OPERATION PARIS SACLAY POUR L'INSTITUT MINES TELECOM

Titre
PLAN RESEAUX PLB N5 Z03

Projet	Phase	Emetteur	Lot	Discipline	Type	Niveau	Batiment	Zone	Numéro	Ind.	Date
SAC	DOE	AXI	14	PLB	RSX	N5	MBA	Z03	0153	A	15/07/2019

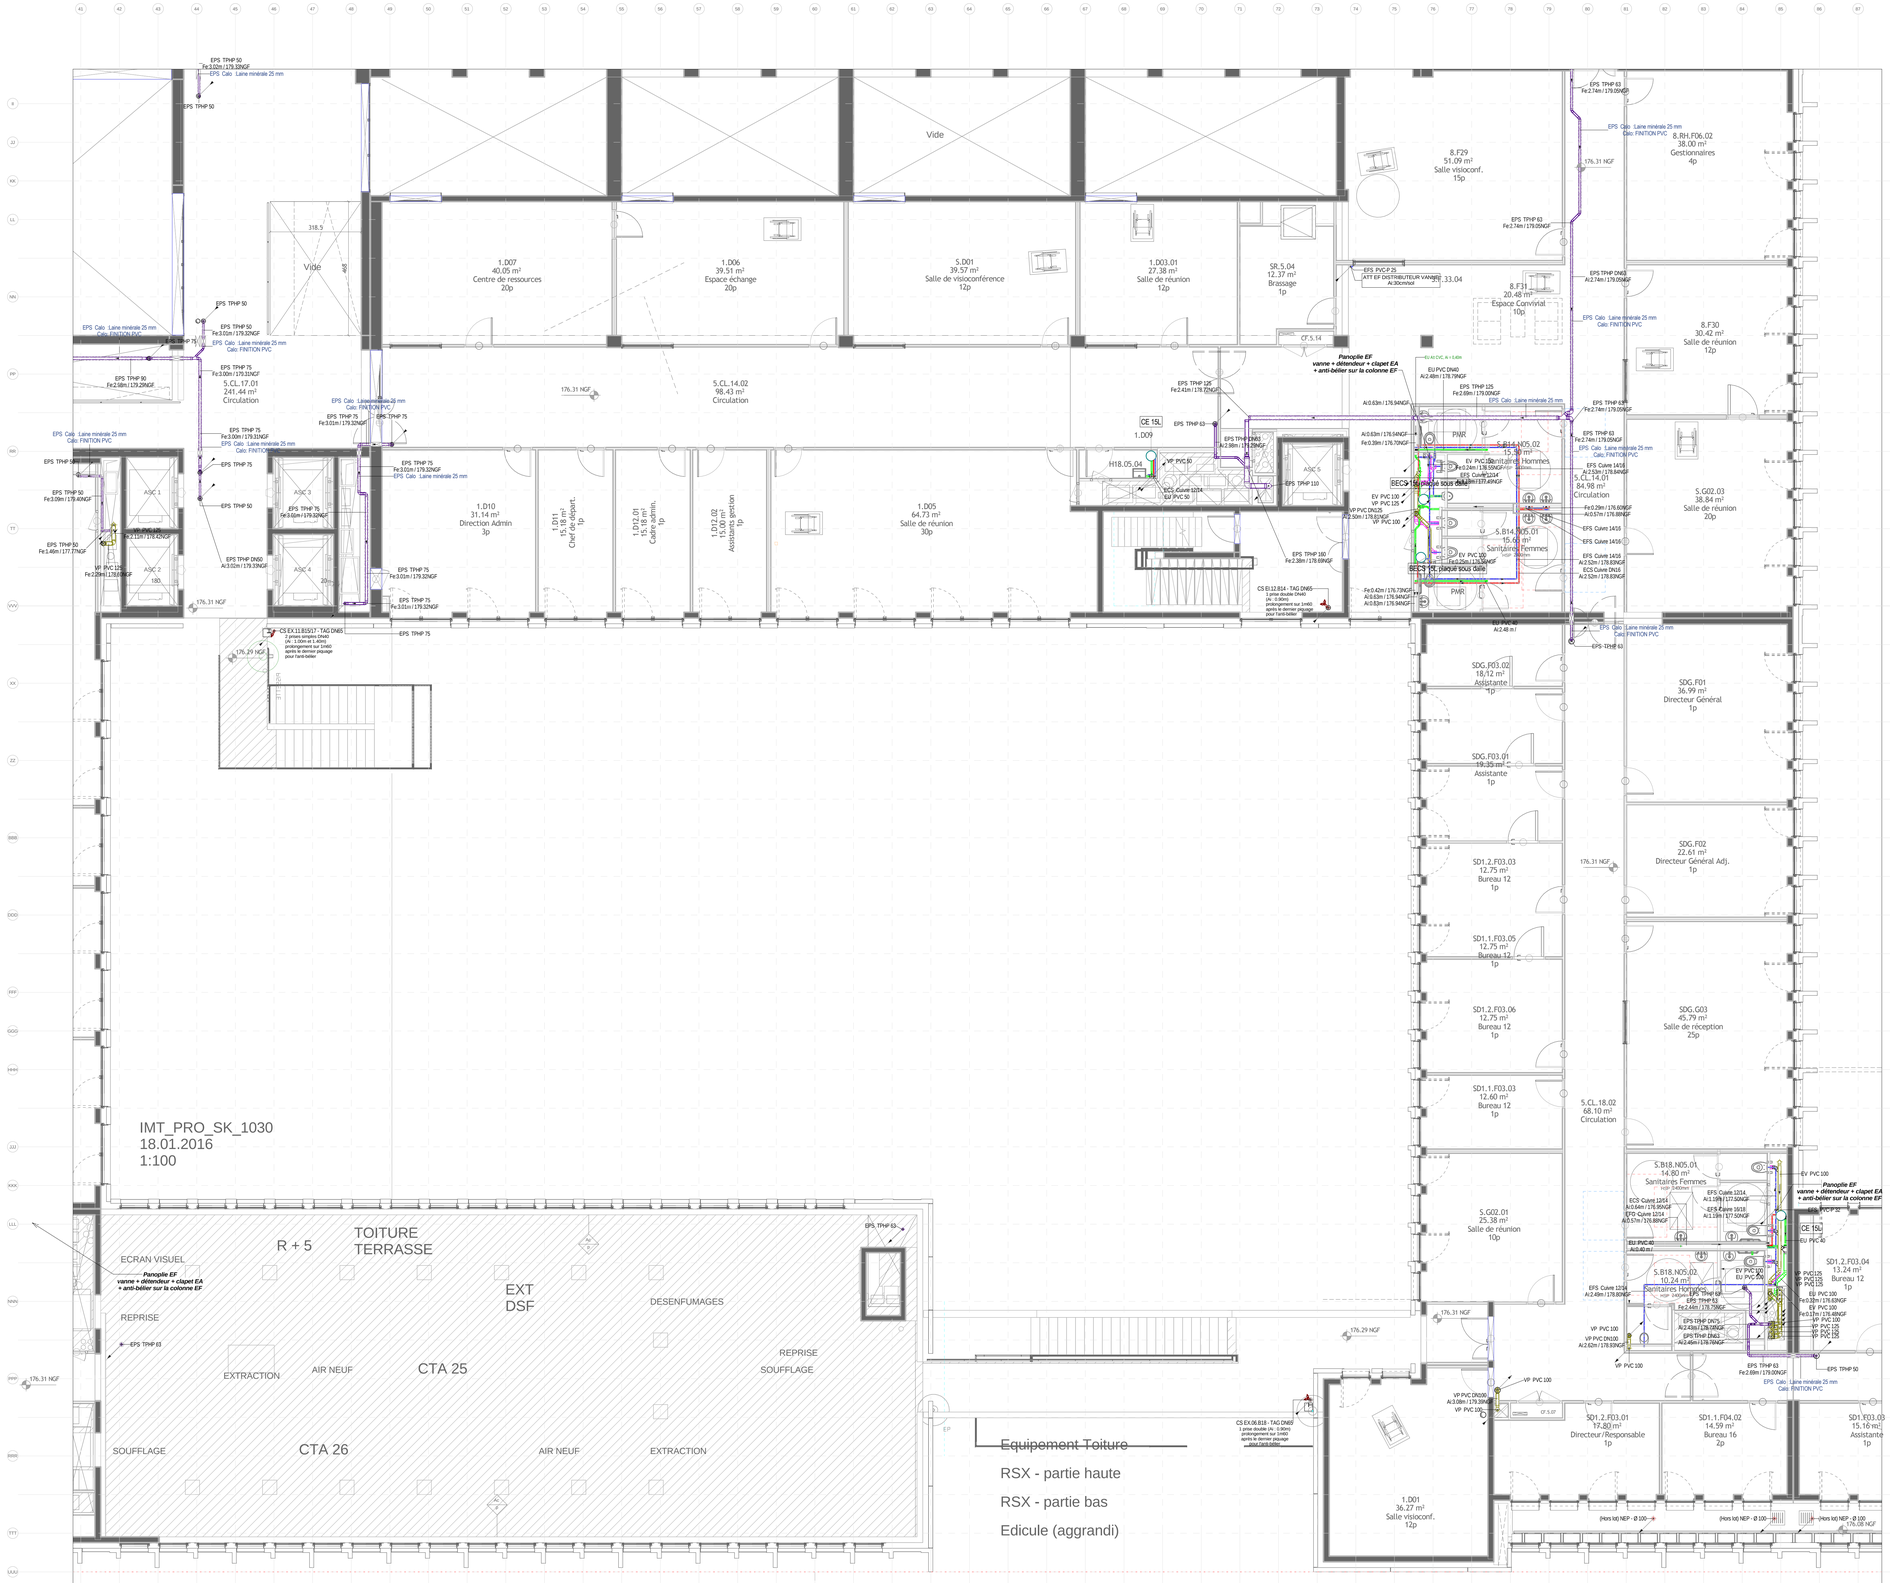
Alayrac: Avez-vous des produits réference pour des écrans visuels?

CVC: Est-ce que ces dimensions et aménagement marche pour vos contraintes?
Nécessaire de décaler la reprise au sud du gaine dsf (trop près de façade pour la détail acrotère en ce moment et pour réduire l'hauteur d'édicule
